島根原子力発電所 2 号炉 審査資料	
資料番号	EP-015 改 55(説 16)
提出年月日	令和 2 年 4 月 24 日

# 島根原子力発電所 2 号炉 運転中の原子炉における 炉心損傷防止対策の有効性評価について (コメント回答)

令和 2 年 4 月  
中国電力株式会社

# 審査会合での指摘事項に対する回答（1/2）

図261-1 格納容器圧力の推移 (TQUV)

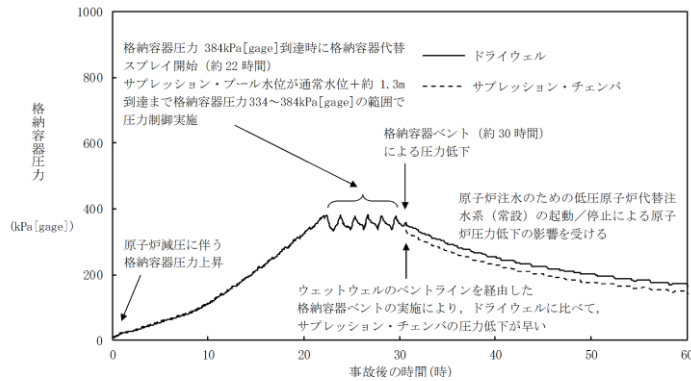
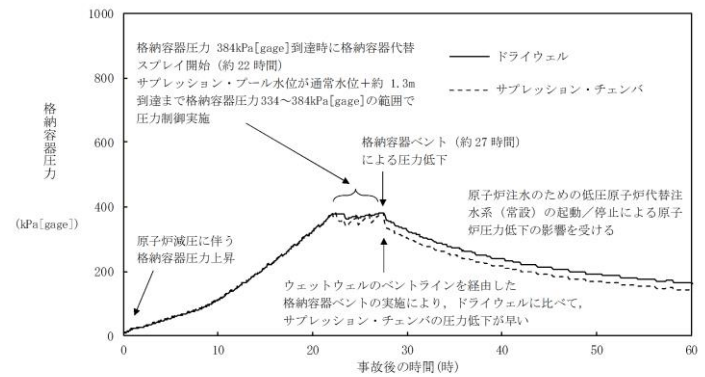
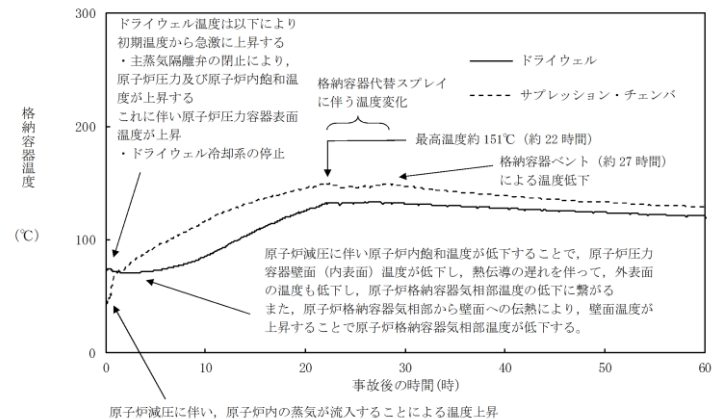
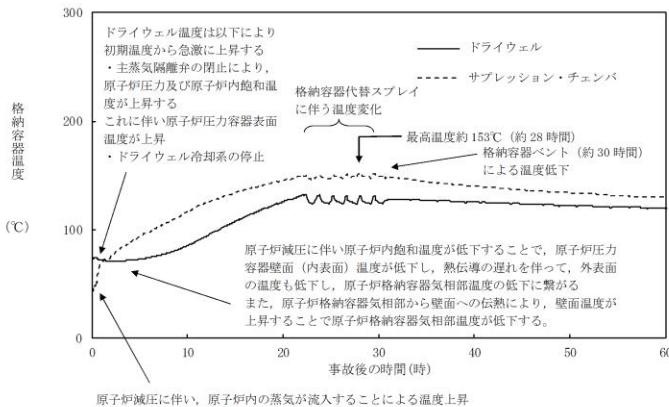
- 指摘事項（第838回審査会合（令和2年2月20日）ベント戦略）  
S/C雰囲気温度を実施基準としたS/Cスプレィの手順を整備していない理由について、S/Cスプレィによる効果等データを踏まえて説明すること。その際、事故シーケンスによっては、S/Cの方が高温・高圧になること、S/Cへ放射性物質の放出が行われることも考慮すること。  
また、仮にS/Cスプレィを実施する場合、低圧時にベント実施を判断することになるが、その場合のベント実施の考え方を説明すること。

- サプレッション・チェンバに格納容器スプレィを実施した場合の効果を確認することを目的に、炉内で発生する熱がサブプレッション・チェンバ側に移行するシーケンスであるTQUVを一例として感度解析を実施した。
- 表261-1に示すとおり、格納容器ベント時間は感度解析の方が早期となる。これは、サブプレッション・チェンバにスプレィを実施した場合は、ドライウェル（ペDESTAL含む）内に水が溜まらないため、その分サブプレッション・プール水位が上昇しやすいことが要因である。
- 図261-1及び図261-2に示すとおり、格納容器スプレィ実施後の格納容器圧力及び温度については、いずれにスプレィを実施した場合でも制御できており、格納容器冷却の効果に大きな差異はない。
- 以上より、TQUVの場合においても、格納容器ベント時間遅延の観点から、ドライウェルにスプレィを実施することが有効であることを確認した。

図261-4 格納容器温度の推移

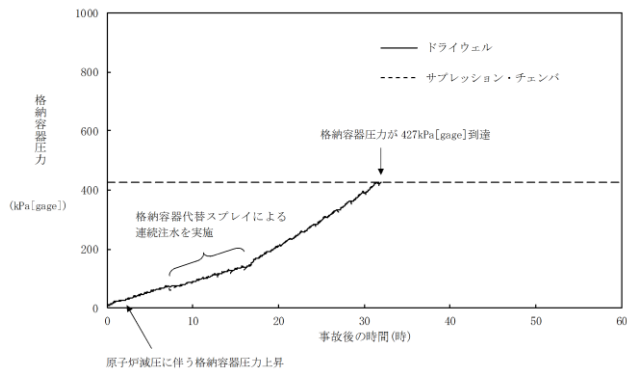
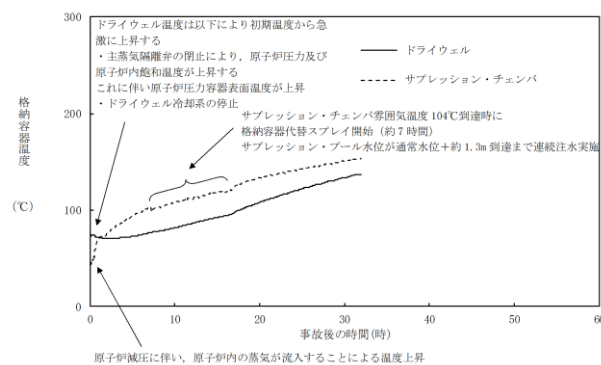
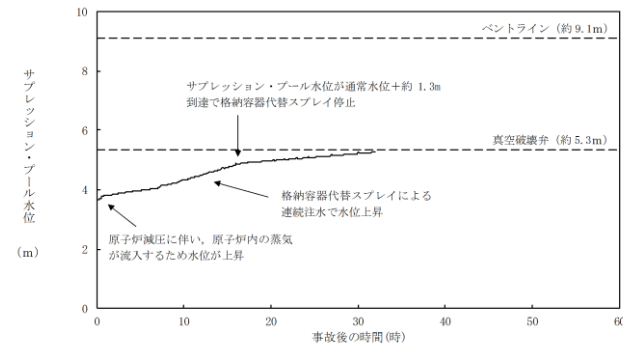
- TQUVでは、格納容器代替スプレイの実施基準である格納容器圧力384kPa[gage]に到達する時間は事象発生から約22時間後であるが、それよりも早期の事象発生約7時間後にサブプレッション・チェンバの雰囲気温度は最高使用温度の104℃に到達する。
- サプレッション・チェンバの雰囲気温度104℃到達時に格納容器スプレイを実施した場合の効果を確認するため、感度解析を実施した。
- 図261-4に示すとおり、事象発生約7時間後からサブプレッション・チェンバへスプレイを開始した以降もサブプレッション・チェンバの雰囲気温度は上昇し続け、図261-5に示すとおり、事象発生から約17時間後に格納容器ベントの実施基準であるサブプレッション・プール水位：通常水位＋約1.3mに到達し、TQUVのベースケース（格納容器圧力384kPa[gage]到達時に格納容器スプレイを開始）の約30時間後よりも早期となる。
- 以上より、サブプレッション・チェンバの最高使用温度104℃未満に制御することができず、また格納容器ベントの実施が早期となるため、サブプレッション・チェンバ104℃到達時のサブプレッション・チェンバへのスプレイ実施は、効果的な戦略ではない。

図263-1 ベント実施の判断フロー (抜粋)

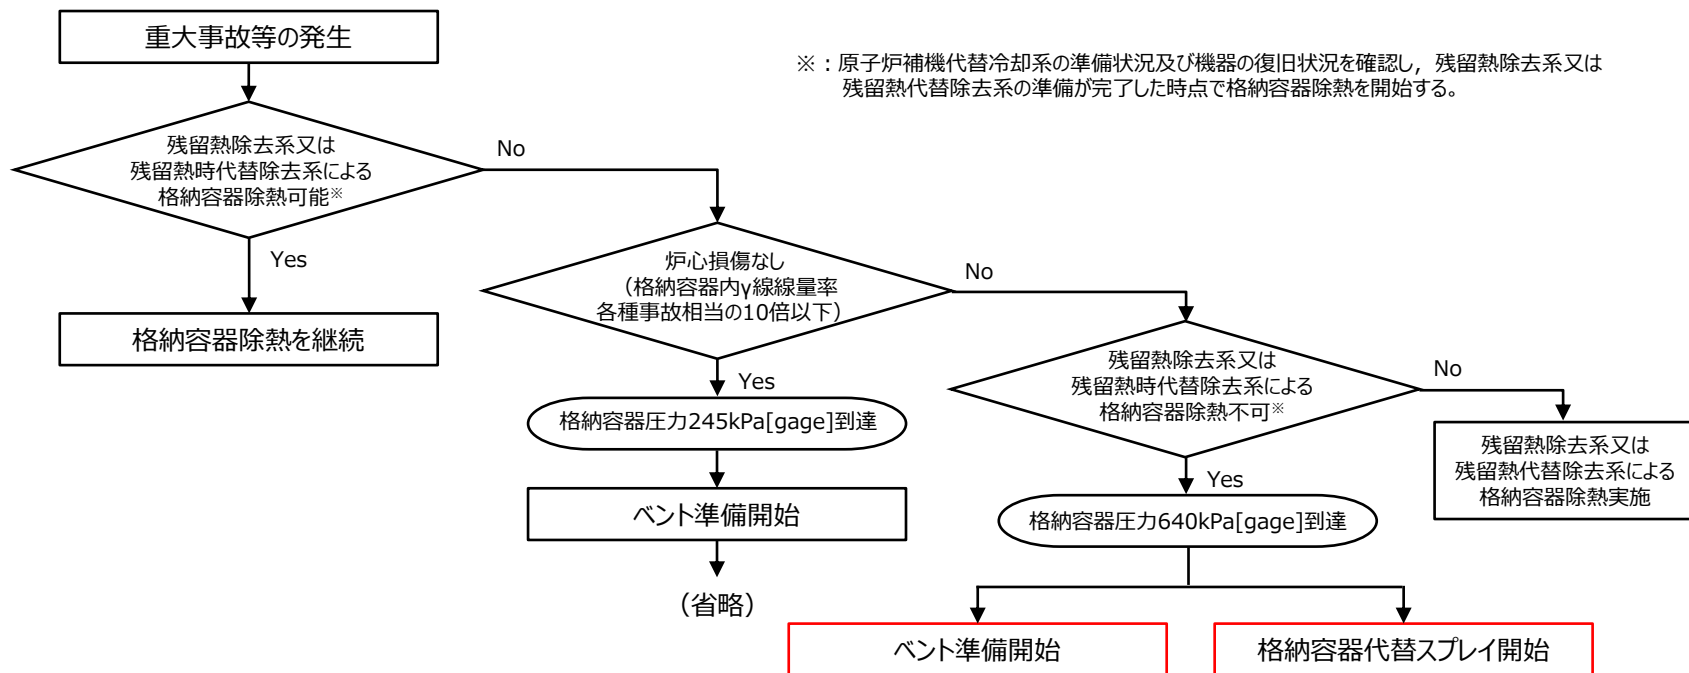
手順側のベント準備の判断フローについて、今回のベント戦略の変更を適切に反映するとともに炉心損傷有りの場合は「残留熱除去系又は残留熱代替除去系による格納容器除熱可能」の判断が2回出てくる理由、ベント準備と格納容器代替スプレイ開始の実施のタイミングについて説明すること。

- 重大事故等の事象進展及び原子炉補機代替冷却系の準備時間を考慮し、炉心損傷前後のそれぞれのタイミングで、残留熱除去系又は残留熱代替除去系による格納容器の除熱の可否を確認することとしている。なお、炉心損傷前後において残留熱除去系の復旧又は原子炉補機代替冷却系を用いた残留熱代替除去系の準備状況を適宜確認し、残留熱除去系又は残留熱代替除去系の運転が可能となった時点で格納容器除熱を開始する。
- ベント準備開始と格納容器代替スプレイ開始の着手基準は、いずれも格納容器圧力640kPa[gage]到達であり、ベント準備開始 (運転員) 及び格納容器代替スプレイ開始 (復旧班要員) は並行して実施する。

図264 原子炉圧力容器への注水特性 (代替格納容器スプレイ120m<sup>3</sup>/h 同時注水時)

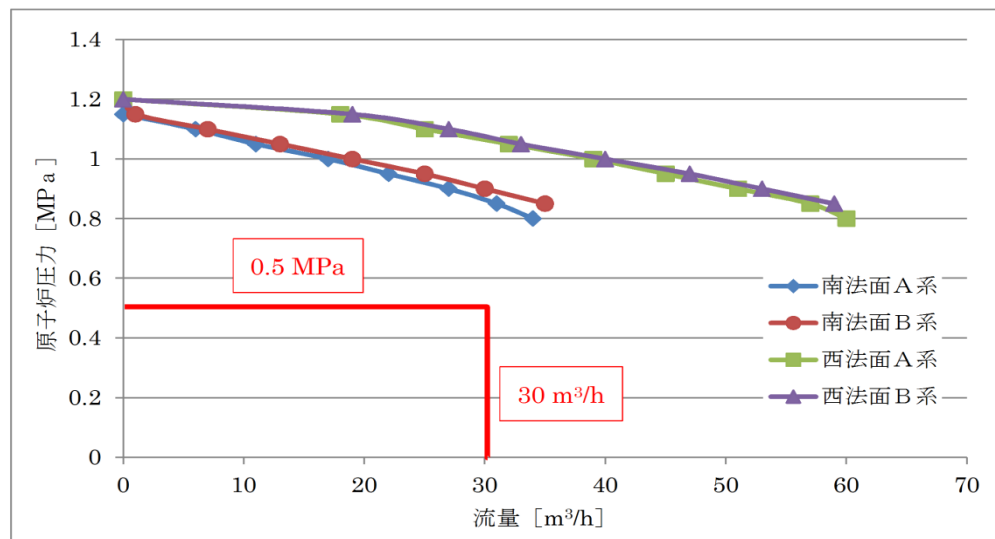
- 指摘事項 (第819回審査会合 (令和元年12月24日) 保管アクセス)  
可搬型設備の必要台数について, 有効性評価の審査を踏まえて整理すること。

有効性評価の全交流動力電源喪失のシナリオ時に格納容器代替スプレイ系 (可搬型) を使用する場合において, 同時に低圧原子炉代替注水系 (可搬型) により原子炉圧力容器への低圧代替注水することを想定しているが, 大量送水車 1 台にて格納容器代替スプレイ系 (可搬型) (注水量: 120m<sup>3</sup>/h, 格納容器圧力: 1 Pd [0.427MPa]) と低圧原子炉代替注水系 (可搬型) (注水量: 30m<sup>3</sup>/h, 原子炉圧力: 0.5MPa) に, 各々の必要流量が確保可能であることを確認している。
